改善箇所説明図

スターターモーター及び
オイルクーラー取り付け位置

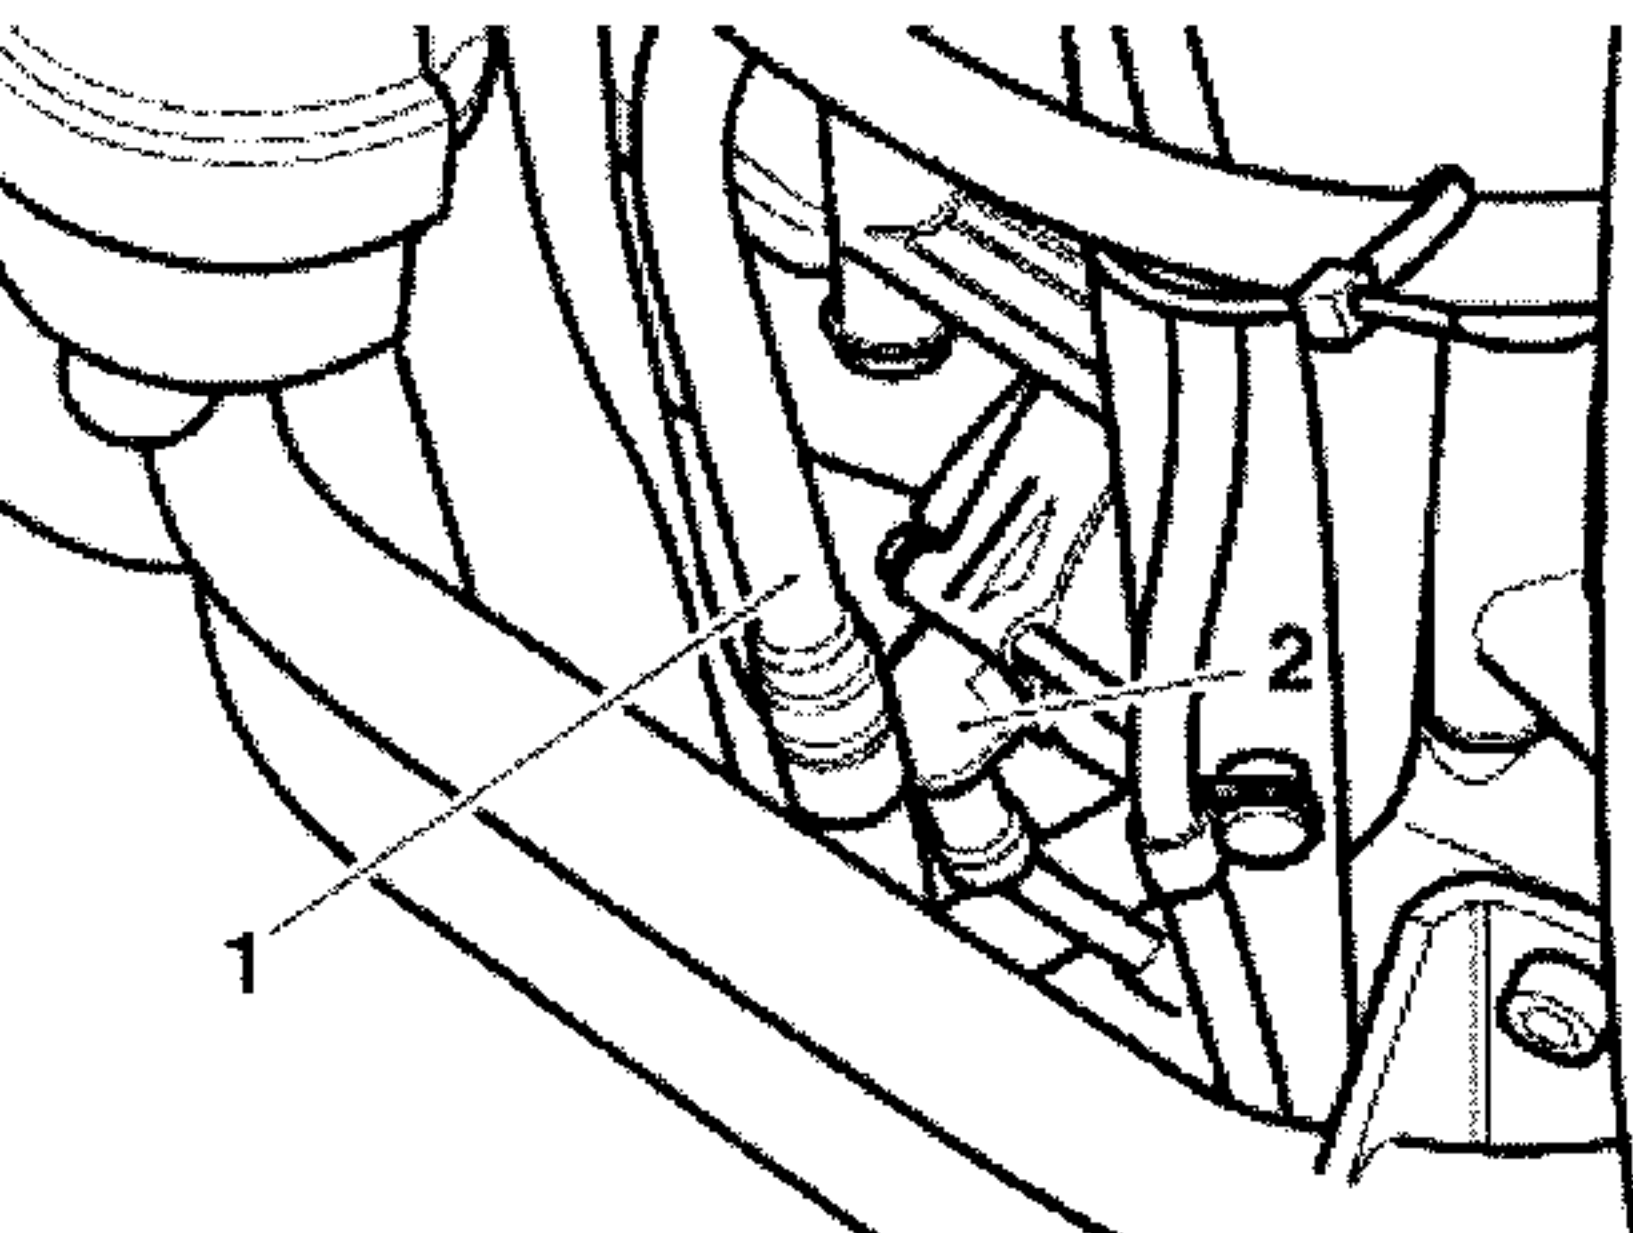
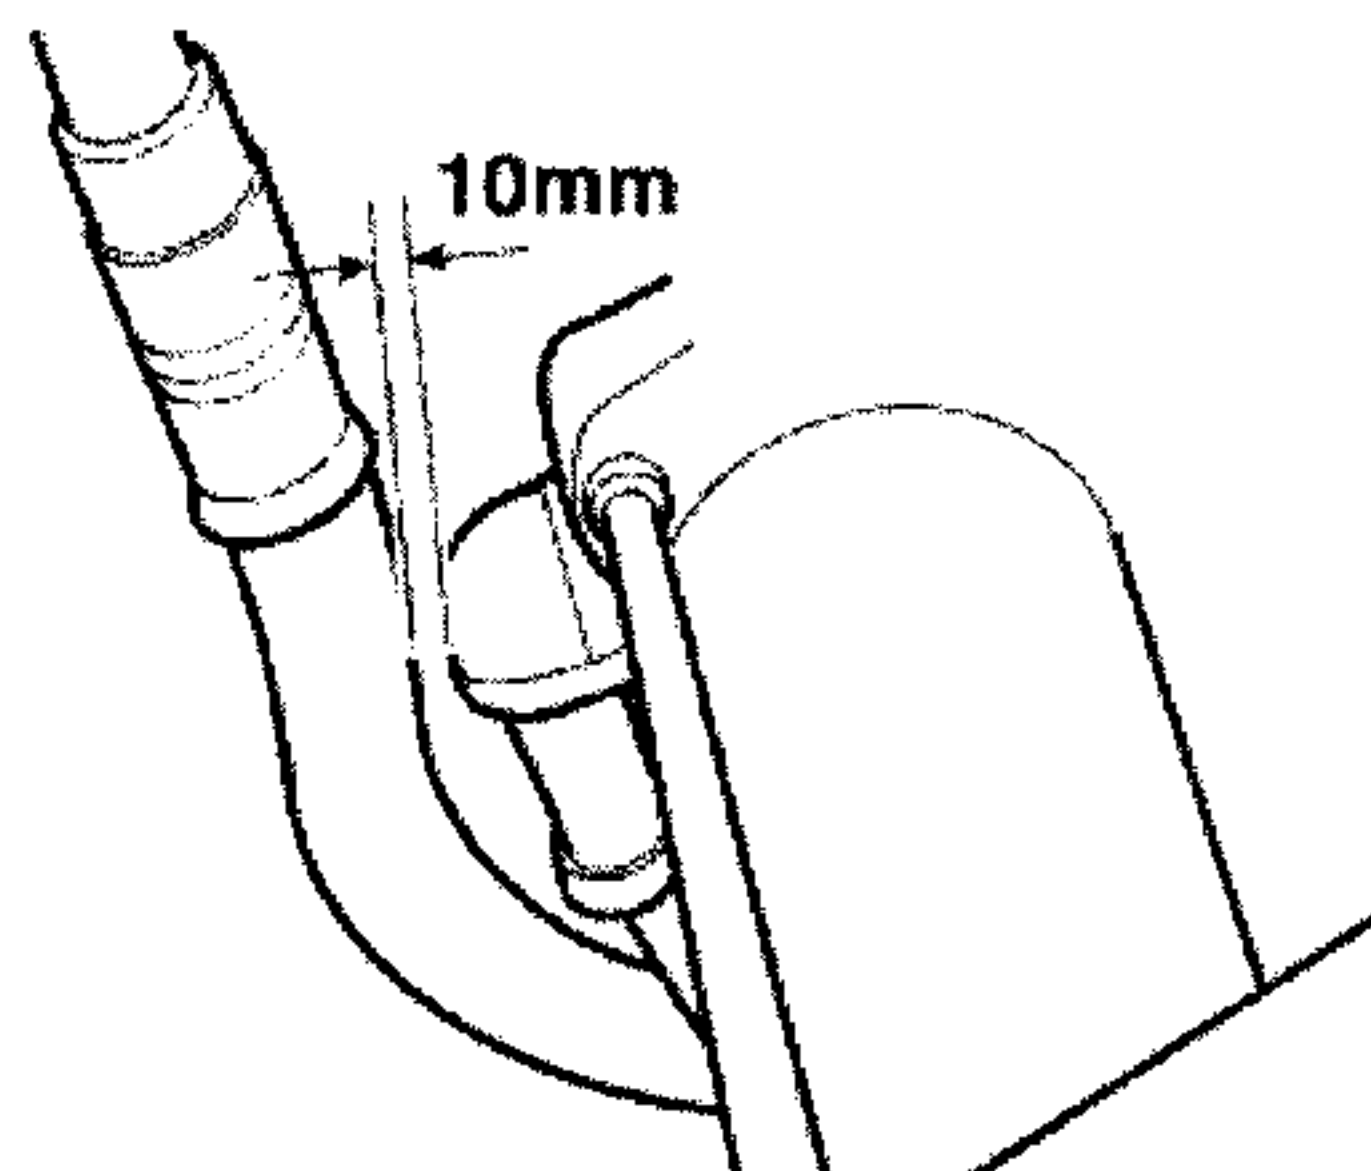
基準不適合箇所

- 1 オイルクーラーの配管
- 2 スターターモーターの配線

オイルクーラーの配管の固定位置が不適切なため、スターターモーターの配線と当該配管が干渉しているものがある。そのため、走行中の振動等により当該配線が損傷して短絡し、最悪の場合、火災に至るおそれがある。

改善後（間隔を 10mm あける）

全車両、スターターモーターの配線とオイルクーラーの配管の間隔を点検し、間隔が不十分なものは当該配管を適切な固定位置に変更する。また、当該配線が損傷しているものは新品と交換する。
